## 認識路口

## The Crossroads

課程名稱：交通肇事鑑定實務

案例三、

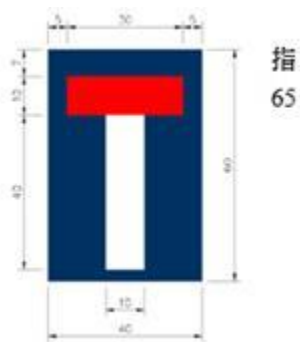
缺失：此道路前方無出口，卻未設置此路不通之標誌

根據「道路交通標誌標線號誌設置規則」：**第 129 條**

此路不通標誌「指 65」，用以指示前端道路無出口不能通行。設於不通道路之入口處。

案例十一、

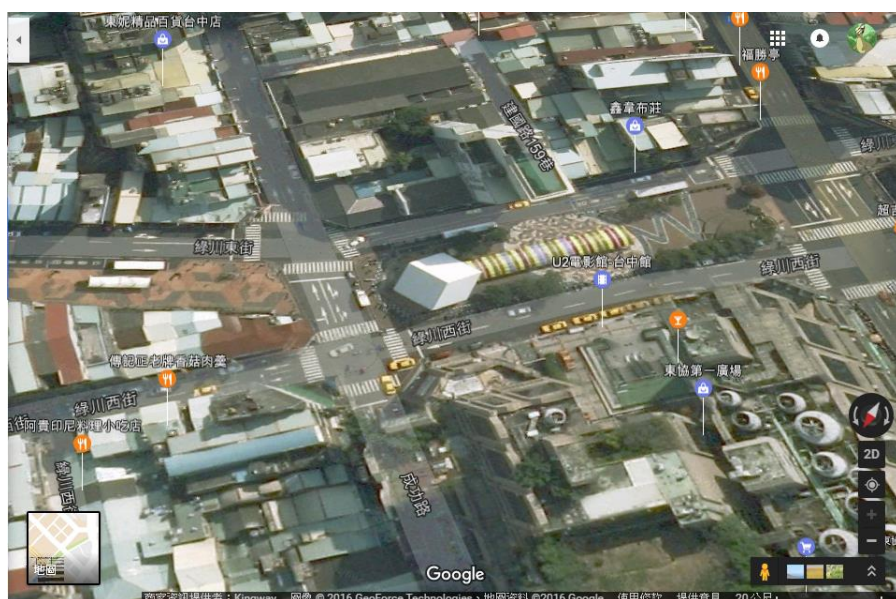
缺失：綠川東街為單行道，卻沒有禁止左轉的號誌。

根據「道路交通標誌標線號誌設置規則」：**第 74 條**

禁行方向標誌，用以告示車輛駕駛人禁行之方向。禁止左轉用「禁 18」。設於禁止各種車輛右轉、左轉或左右轉道路入口附近顯明之處。有時間、車種、車道特殊規定者，應在附牌內說明。
